Technical Service Bulletin (TSB) - VF7RC6FYC76773839	
B1GW0115Q0 : Версия 2 от 22/02/2016	Аннулирует и заменяет документ от 26/02/2015
ДЛЯ : C5 II И ДВИГАТЕЛЬ С ВПРЫСКОМ БЕНЗИНА EW7A ДО OPR 10917	
ПРЕТЕНЗИЯ КЛИЕНТА :	ОТКАЗ ПРИ ПЕРЕХОДЕ К ТЕХНИЧЕСКОЙ ПРОВЕРКЕ В СВЯЗИ С НАЛИЧИЕМ КОДА НЕИСПРАВНОСТИ P0597 В КОМПЬЮТЕРЕ УПРАВЛЕНИЯ ДВИГАТЕЛЕМ
УСЛОВИЯ ВОЗНИКНОВЕНИЯ :	ОТКАЗ ПРИ ПЕРЕХОДЕ К ТЕХНИЧЕСКОЙ ПРОВЕРКЕ В СВЯЗИ С НАЛИЧИЕМ КОДА НЕИСПРАВНОСТИ P0597 В КОМПЬЮТЕРЕ УПРАВЛЕНИЯ ДВИГАТЕЛЕМ

1. ПРОИСХОЖДЕНИЕ

Рисунок : B1GU00PD

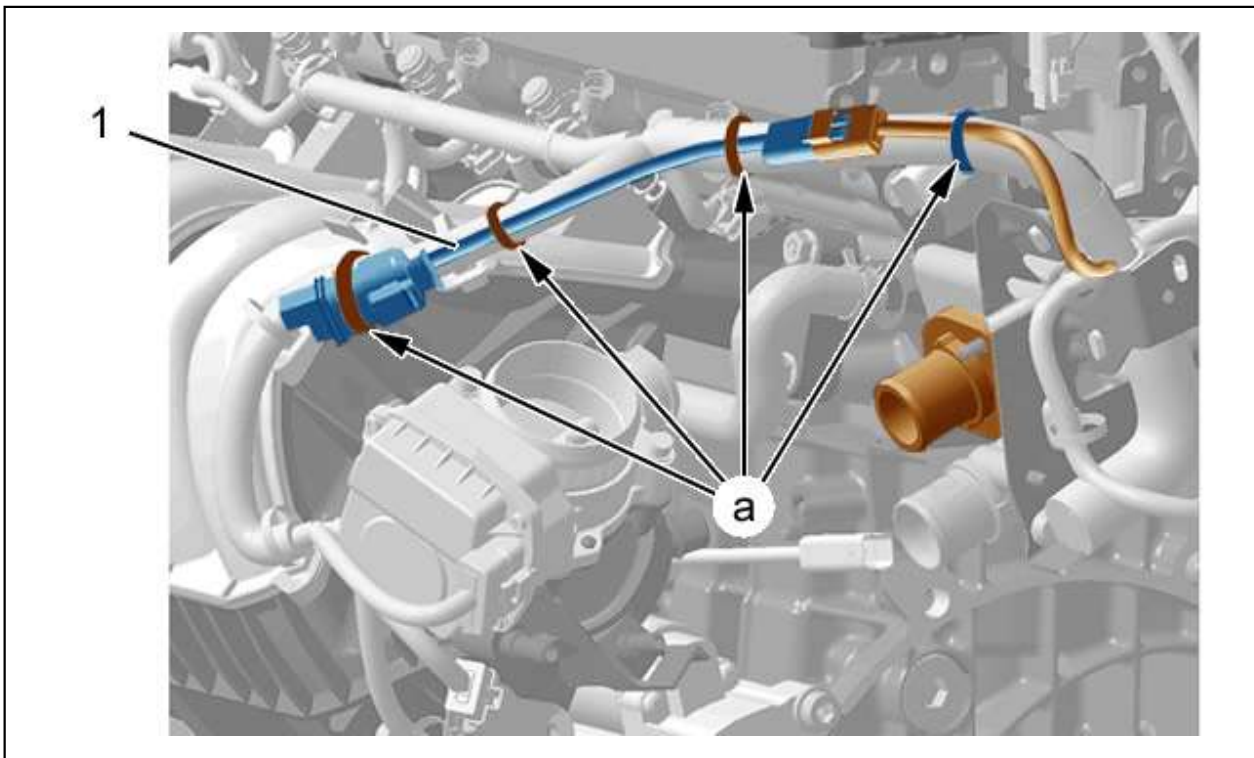
Подключить дополнительный жгут к оставшемуся свободным разъему управляемого термостата.

Прикрепить дополнительный жгут (1) к жгуту двигателя ; С помощью 4 гибких хомутов (в "а").

Начиная с номера OPR 10918 : Применение неуправляемого термостата и программного обеспечения компьютера управления двигателем.
